Zum Obmannamt-Wettbewerb.

Ideen-Wettbewerb für die Ueberbauung des Obmannamt-Areals in Zürich.

Abb. 5. Draufsicht auf das Modell (1:500) zum erstprämierten Entwurf Nr. 18 (zur Ausführung empfohlen). — Bildmasstab etwa 1:3500.

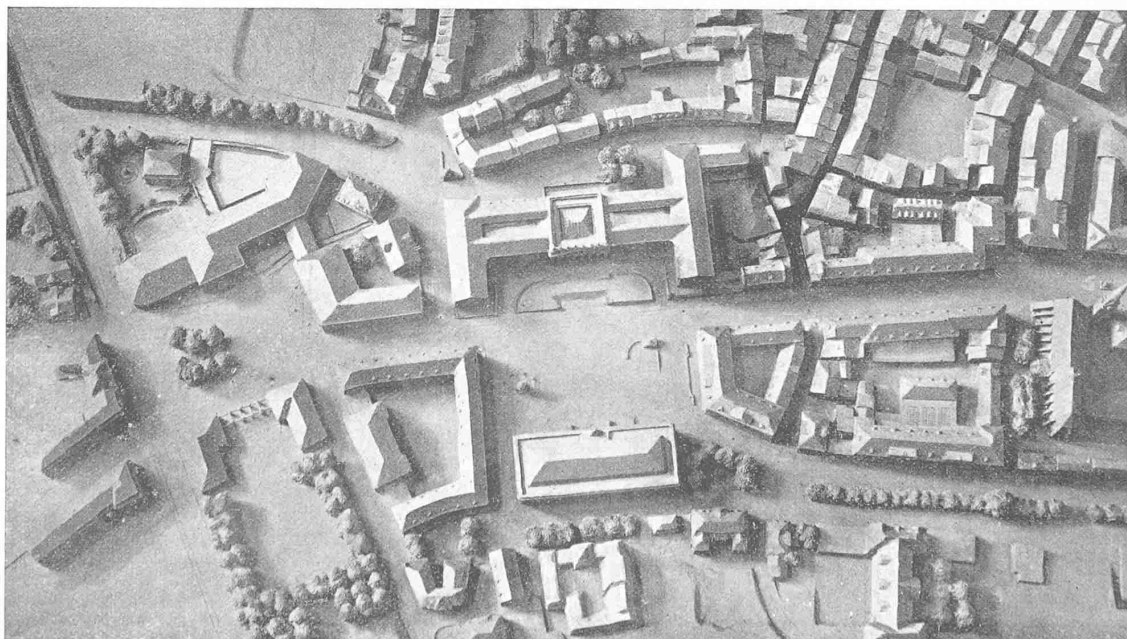
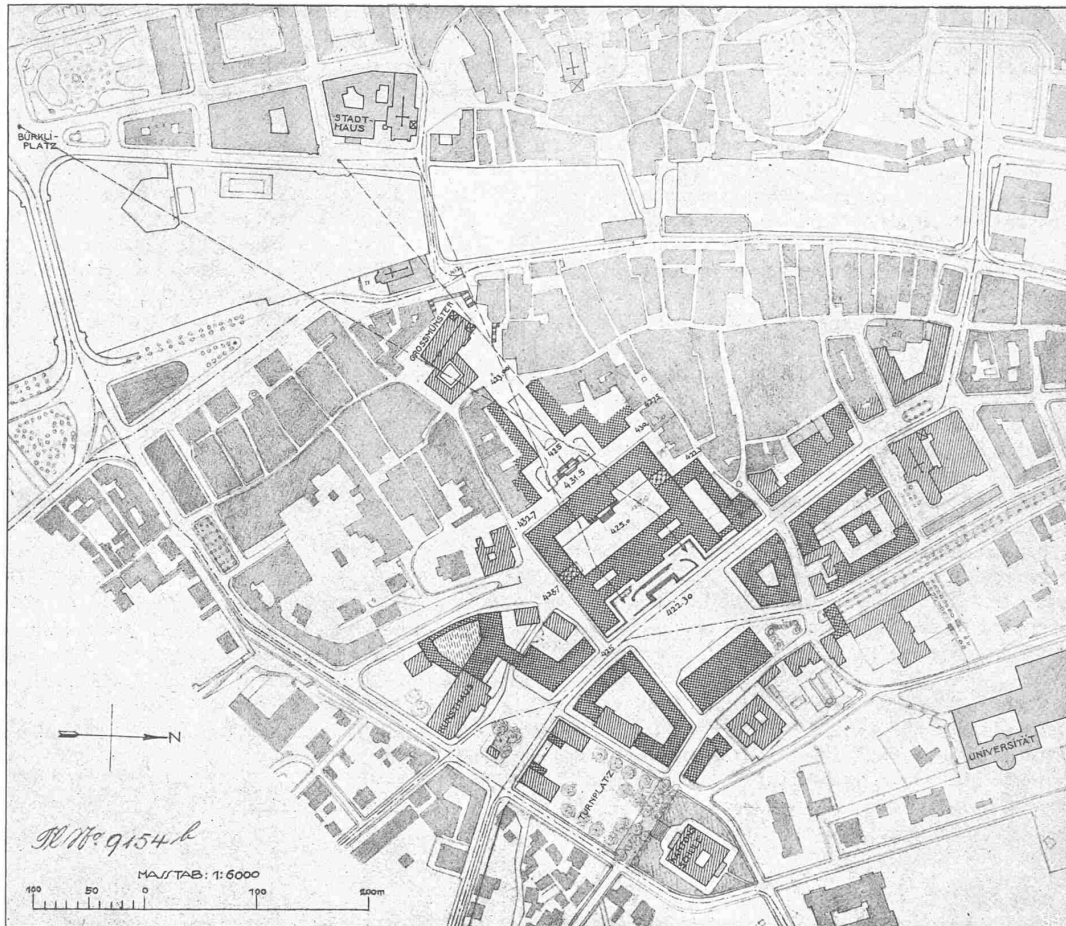
Das Programm des Wettbewerbes und die Programm-Erfüllung, die ersten Preise, scheinen aber zurückzuweichen vor den letzten Konsequenzen. Sie paktieren mit dem noch Vorhandenen, suchen zu retten, was noch zu retten ist, und verschütten dabei die köstlichen Möglichkeiten einer grossen Neuschöpfung.

Was sorgt man so ängstlich für die Erhaltung der kaum zu erhaltenden „Eintracht“, des zum Strassengefüge schief stehenden Landolthauses? Die alten Bauten werden im neuen Zusammenhange doch um ihre beste Wirkung betrogen sein; für das neu Erstehende aber können sie nur Hemmungen bedeuten.¹⁾

Wie darf man die beste Seite des Heimplatzes von der Bebauung ausschliessen, einen Verkehrsplatz mit Turnhallen und Abwarthäuschen begrenzen, wo alles nach Gestaltung drängt, und der kostbare Stoff mit zwei grossen Monumentalbauten aufs Mal sich überreichlich anbietet? Wer wird seine Bilder auf den Flur hängen und den Saal leer stehen lassen?

Für die Erfüllung der Programm-Forderung betreffend Seilergraben-Tram gab es zwei Wege: entweder spitz-zulaufende Blöcke und dreieckige Restflächen (z. B. Entwurf Nr. 36), oder die Einschaltung eines Platzes (z. B. Entwurf Nr. 18). (Die Führung des Trams muss aus Betriebsgründen in möglichst flüssiger Linie erfolgen; ein zweimaliges scharfes Abbiegen, wie z. B. in dem Entwurf Nr. 19, ist eine empfindliche Verschlechterung für Bau und Betrieb.) Man hatte also nur die Wahl zwischen diesen beiden Wegen. Ein neuer Platz in unmittelbarer Nähe eines bestehenden ist aus baukünstlerischen Gründen wie auch für den Verkehr im allgemeinen nicht nötig. Es war daher verlockend, wie Bernoulli befürwortet, den Heimplatz zum Hauptplatz auszugestalten, umso mehr, als seine Lage im Gesamtplan der Stadt ihn dazu geeignet erscheinen lässt, wie dies Arch. Herter in seinem nachträglich bearbeiteten Uebersichtsplan (Abbildung 4) veranschaulicht. Indessen erheben sich neben den entgegenstehenden Programm-Forderungen praktischer Natur auch Bedenken künstlerischer Art gegen solche Konzentration, und zwar mit Rücksicht auf die verhältnismässig geringe Baumasse des Kunsthuses, sowie auf seine eigenartige Architektur. Es besteht die Gefahr, dass durch Erweiterung des (als Verkehr-Kreuzungstelle nach Entwurf Nr. 18 durchaus genügenden) Heimplatzes zum monumentalen Hauptplatz, das Kunsthaus seines intimen Reizes beraubt würde, dass durch die, um Bernoullis Ausdruck zu gebrauchen, „überreichliche“ Gestaltung mit zwei weitem Monumentalbauten der baukünstlerische Zweck gar nicht erreicht würde.¹⁾ Dieses

gewiss ebenso berechnete künstlerische Bedenken war es, das die Verfasser von Nr. 18 mit veranlasste, ihre neuen, grossen Bilder nicht „auf den Flur zu hängen“, sondern im architektonisch einheitlich gestaltbaren neuen Obmannamtplatz einen ihnen angemessenen „Saal“ zu schaffen, als dessen Wandschmuck sie voll zur Geltung kommen können. Dass dabei eine würdige, aber intimere Heimplatz-Gestaltung nicht vergessen werden darf, ist selbstverständlich. Die Verbindung nun der in Entwurf Nr. 18 in hohem Masse erfüllten praktischen Forderungen mit den baukünstlerischen hat das Preisgericht als die lange vergeblich gesuchte Lösung des sehr komplexen Problems empfunden und bezeichnet.

führen; weit entfernt von gothisierender Romantik denken sie sich die spätere Weiterentwicklung des Regierungs-Gebäudes, in Ausnützung der günstigen Höhenverhältnisse, zu einer auf dem Hügel der obern Zäune weithin dominierenden „Stadtkrone“, wie auf dem ihrem Wettbewerb-Bericht entnommenen Uebersichtsplan (Abb. 6) angedeutet.

Abb. 1. Entwurf Nr. 19, Motto „Heimplatz-Hauptplatz“. — Verfasser: Arch. Gebrüder Pfister in Zürich. — Bebauungsplan 1:3000.

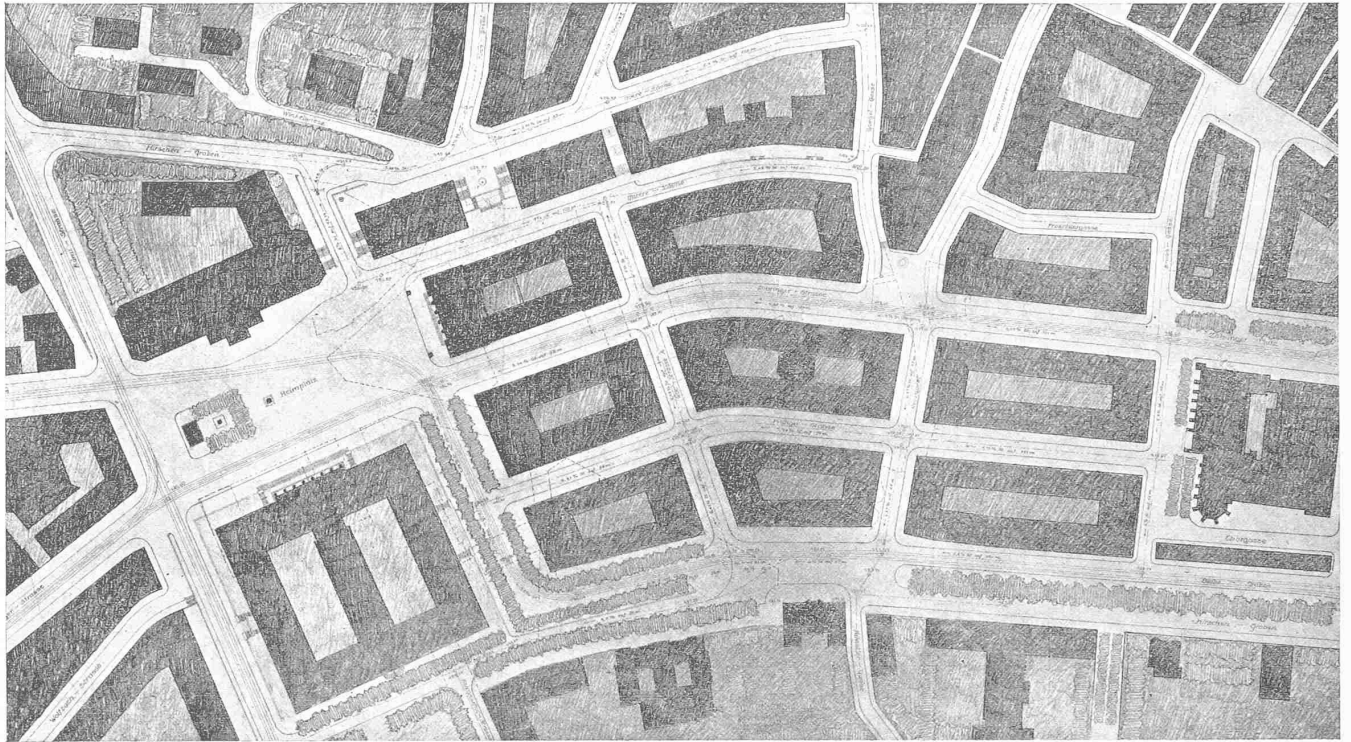
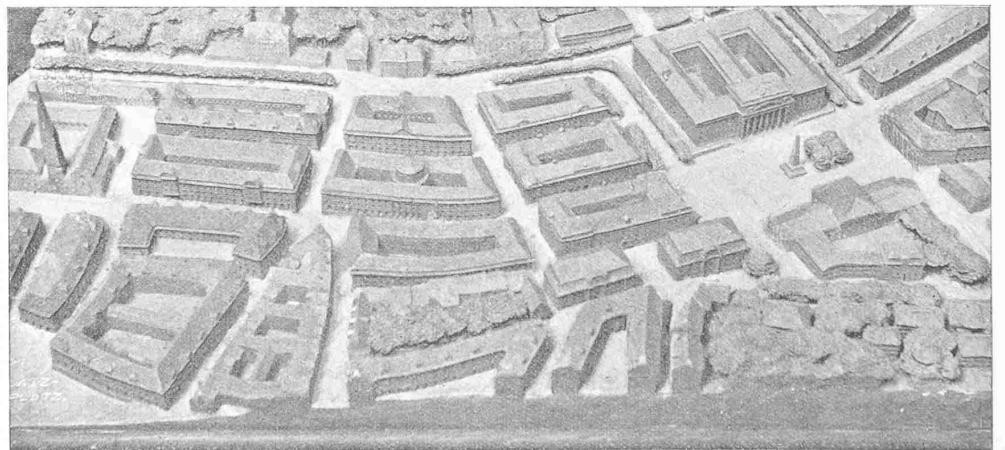
Es will uns scheinen, als ob das Programm dem grossen radikalen Durchbruch nicht gerecht geworden ist, und dass darum dem Resultat etwas Kleines und Aengstliches anhaftet. Der ursprüngliche Gedanke einer Strasse Uraniabrücke-Heimplatz hat von Natur, so will uns scheinen, viel mehr Kraft und Grösse als die nun vorliegenden Resultate uns glauben machen wollen. In den hier beigegebenen Plänen der Entwürfe „Heimplatz-Hauptplatz“ (Nr. 19) und „Der städtebauliche Ausdruck“ (Nr. 36), steckt etwas von der ursprünglichen Gewalt des Gedankens; man merkt,

dass es sich um die Anlage eines neuen Quartiers handelt, um die Regelung neuer Verkehrslinien, um den künstlerischen Ausdruck eines grossen rücksichtslosen Durchbruchs. Die beiden Verfasser haben bewusst das Programm überboten, sich damit ausser Wettbewerb gestellt, aber sie haben damit zum Ideen-Wettbewerb Ideen beigesteuert und die sollte man nicht unter den Tisch wischen.“

Bezüglich des Schlusssatzes von Bernoulli haben wir mit ihm den Eindruck, das Preisgericht hätte die beiden ernsthaft durchgearbeiteten Entwürfe Nr. 19 und 36 im Bericht besprechen dürfen, trotzdem sie für die Prämierung nicht in Frage kommen konnten. Ihre wegen Programm-Verstosses erfolgte Ausschaltung erst im zweiten Rundgang erscheint nicht ganz logisch.

in dieser unebenen Gegend dem Bedürfnis entspricht, wie denkt man sich *Verwirklichung* z. B. des Entwurfs Nr. 19? Man beachte, dass der gerade gestreckte Neumarkt etwa um Strassenbreite südwärts verschoben ist. Was soll nun geschehen, wenn z. B. am Neumarkt zwei oder drei Häuser abbrennen? Glaubt man ernstlich, dass es durchführbar wäre, ganze Zeilen von immerhin noch brauchbaren Häusern niederzulegen, um neue Strassen und Blöcke in einem Zuge entstehen zu lassen? Die hierfür massgebenden Verhältnisse liegen in Zürich doch wesentlich anders als z. B. in Hamburg, wo eine radikale Altstadt-Erneuerung zum Teil verwirklicht werden konnte. Gerade in der von Bernoulli beanstandeten Tendenz des Entwurfs Nr. 18 „zu retten, was noch zu retten ist“, erblickt das Preisgericht eine kluge Berücksichtigung der tatsächlichen Verhältnisse, sowie sehr wertvolle Vorschläge für die, ausser dem Hauptdurchbruch, naturgemäss stufenweise und erfahrungsgemäss langsam sich vollziehende Neugestaltung. Dabei verunmöglicht Entwurf Nr. 18 eine später vielleicht wünschbare regelmässige Blockteilung mit intensiver Ausnützung zwischen Rinder- und Neumarkt einerseits und dem Predigerplatz andererseits keineswegs; er hat solches aber nicht zur unerlässlichen Voraussetzung, und dies ist ein grosser Vorzug.
